PARERE ISTRUTTORIO CONCLUSIVO

(ID 83/14671)

Installazione: Raffineria di Gela S.p.A.

***“Introduzione e lavorazione del rifiuto UCO (oli esausti di frittura)
unitamente alle altre materie in ingresso per la produzione di biocarburanti”***

Di seguito si riporta lo schema a blocchi rappresentativo della configurazione da autorizzare.

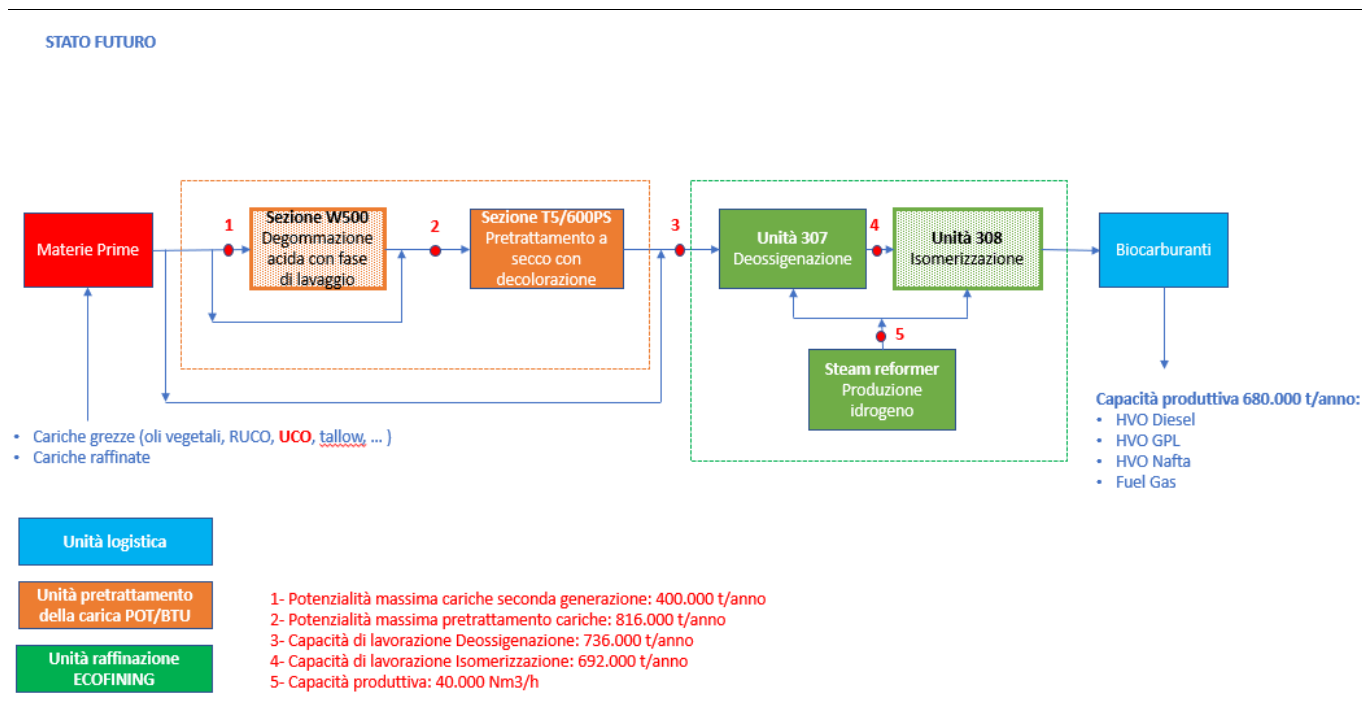
Evidenziata con il bordo rosso è l'unità all'interno della quale sarà introdotta la modifica proposta.

Il ciclo di produzione ed il bilancio di impianto resterà invariato a seguito della modifica.

Non vi è potenziamento degli impianti produttivi oggetto della normativa IPPC o di assetto produttivo in quanto le specifiche tecniche del rifiuto UCO soddisfano le condizioni necessarie per la sua immissione nei cicli di lavorazione delle bioraffinerie unitamente ad altre materie prime biogeniche già indicate.
